ZNALECKÝ POSUDEK

**na posouzení stavu střešního pláště na objektu Mateřské školy,
V Žáčku 219, 190 14 Praha - Klánovice**

Praha září - říjen 2020

Stav jednotlivých prvků výlezu, měření vlhkosti

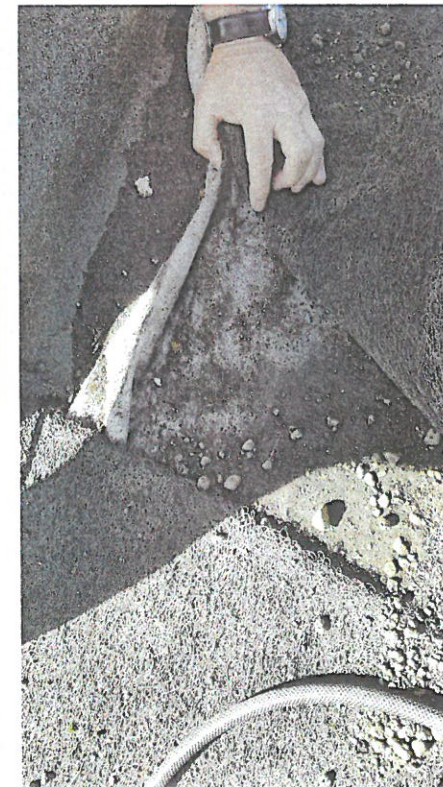
- konstrukce střešního výlezu (v PD značená V/08) je atakována vlhkostí zejména na čelním, levém bočním a vodorovných prvcích výlezu
 - pod rohoží Isover Flora 50 mm jsou patrné stopy plísně, hydroizolace v místě výlezu je lokálně nespojená – vzduchové mezery

- čelní strana výlezu – 49,2%, 18,7% - měřeno směrem nahoru
 - levá strana výlezu – 44,8%, 32,6% spodní plocha, spodní lem 25,1%, 11,5%, lať 17,1%
 - pravá strana výlezu – 14,6% rám, 11,3% lať, měřením i vizuálně je tato strana sušší

- konstrukce střešního výlezu (v PD značená V/08) je atakována vlhkostí zejména na čelním, levém bočním a vodorovných prvcích výlezu – zjištěna byla vlhkost dřevěných částí konstrukce výlezu až 49,2%, z pod konstrukce výlezu vytéká voda

Viditelná vlhkost pod rohoží Isover

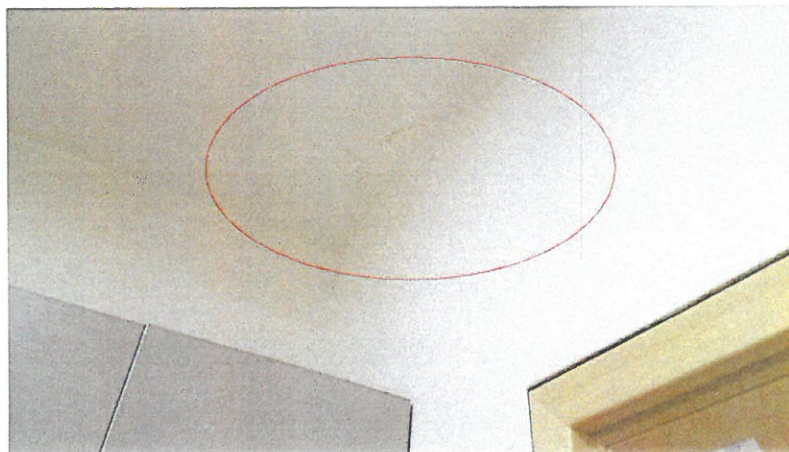
- **finální vrstvy střešního pláště neodpovídají požadavkům projektové dokumentace, kamenivo frakce 32/63 v oblasti světlíků, střešního výlezu, střešních vpustí a po obvodu atiky nevykazuje ohraničené plochy, vegetace je zastoupena v ploše pouze lokálně, ve vegetační vrstvě byla shledána mechovitost, pod rohoží Isover Flora 50 mm jsou patrné stopy plísňe**
